発行No.

D-2024-02

2024年5月

リセッタ（ATE-S）取付ベースの変更に伴う
仕様変更

ATE-202S

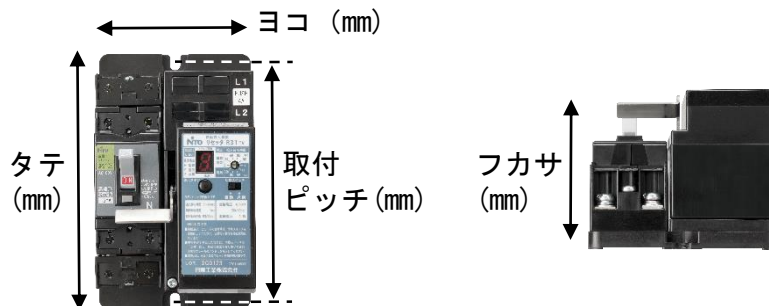
リセッタ（安全ブレーカタイプ）の取付ベースの変更に伴い、フカサが変更となります。

●外形寸法の変更

品名記号	ブレーカ			寸法 (mm)			変更前	変更後
	タイプ	定格電流	定格電圧	取付 ピッチ	タテ	ヨコ	寸法 (mm)	寸法 (mm)
							フカサ	フカサ
ATE-202S	漏電ブレーカ	5, 10A	100V	115	125	75	65	65
		15, 20, 30A	100V				65	63
			200V					
	サーキット ブレーカ	15, 20, 30A	100V				65	63
			200V					
ATE-202S-U	漏電ブレーカ	5, 10A	100V	135	145	86	70	70
		15, 20, 30A	100V				70	68
			200V					
	サーキット ブレーカ	15, 20, 30A	100V				70	68
			200V

2024年6月生産分より
